Buongiorno,
con la presente si inviano le Osservazioni contro il Progetto di un impianto eolico codice procedura ID_VIP/ID_MATTIM: 1269 denominato "Pitigliano"; ubicato nei comuni di Pitigliano (GR) e Sorano (GR) costituito da 20 (venti) aerogeneratori di potenza nominale 7,0 MW per un totale di 140,0 MW con relative opere connesse ed infrastrutture indispensabili.

“Progetto di un impianto eolico denominato “Pitigliano” ubicato nei comuni di Pitigliano (GR) e Sorano (GR) costituito da 20 (venti) aerogeneratori di potenza nominale 7,0 MW per un totale di 140,0 MW con relative opere connesse ed infrastrutture indispensabili”

TESTO DELLE OSSERVAZIONI

IMMAGINE n. 7 Mappa della intervisibilità degli impianti eolici elaborata dall'Associazione nazionale Amici della Terra. La mappa non è aggiornata comunque rende molo bene dell'enorme impatto visivo creato dal cumulo degli impianti.

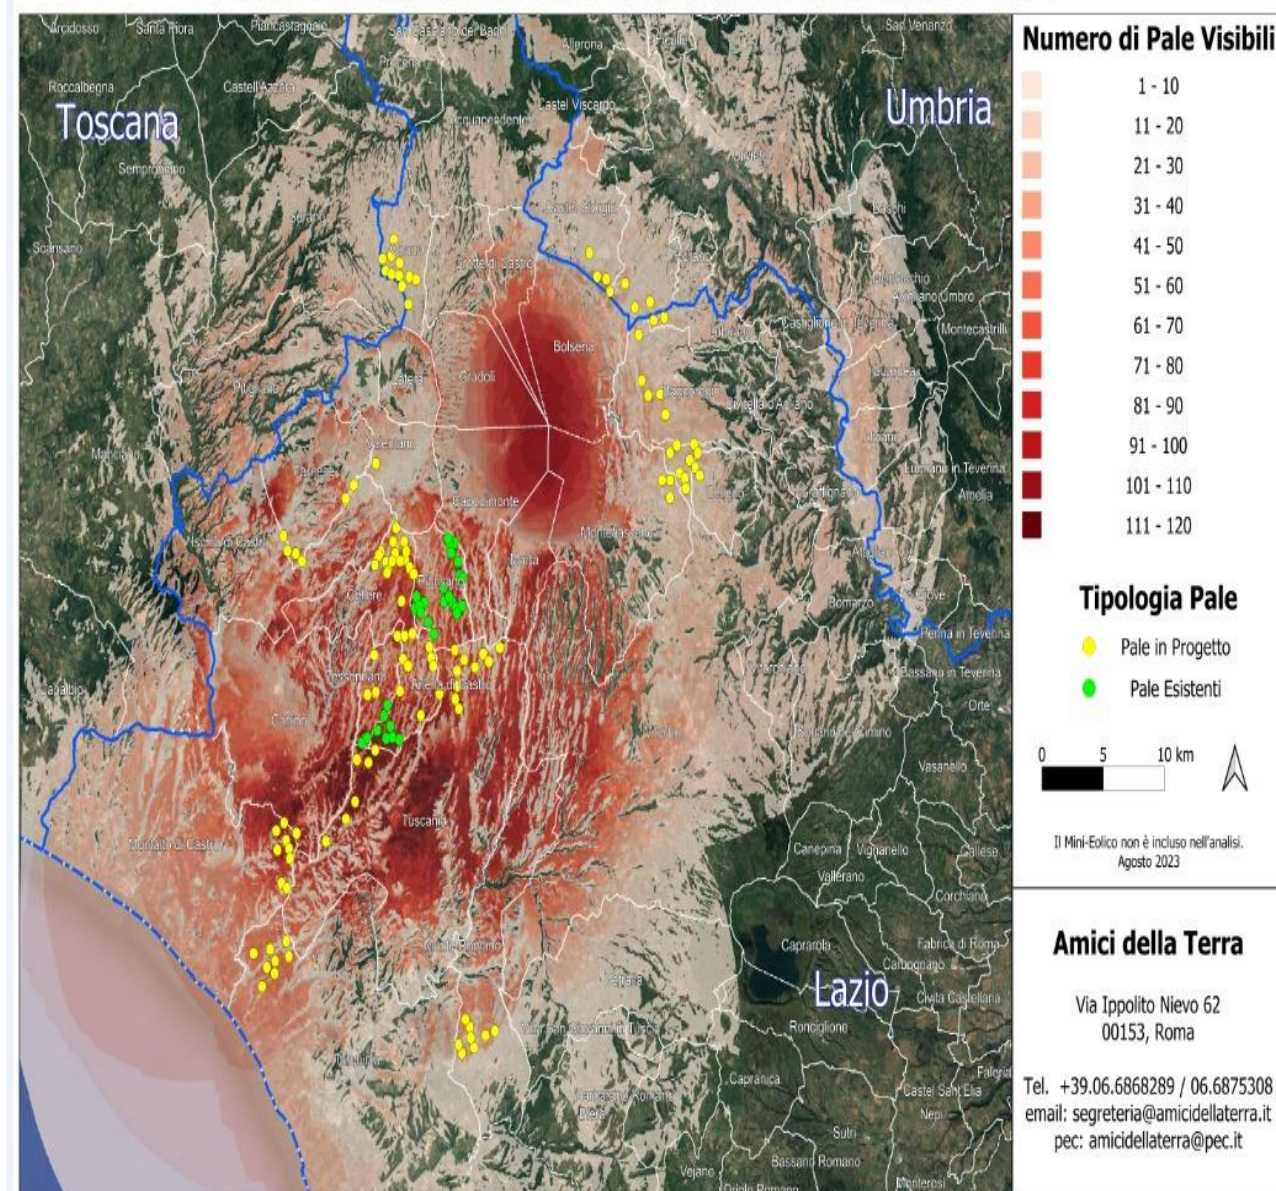
Se agli impianti eolici rappresentati qui sopra che non comprendono sia l'impianto eolico Pitigliano e le altre 14 pale del progetto eolico in verifica amministrativa sempre nel territorio di Pitigliano si aggiungono i migliaia di ettari (7000 fin'ora) di territorio occupato dagli impianti fotovoltaici e agrivoltaici e dalle altre tipologie appare chiaro il numero spropositato degli impianti FER nella bassa toscana e nella Tuscia.
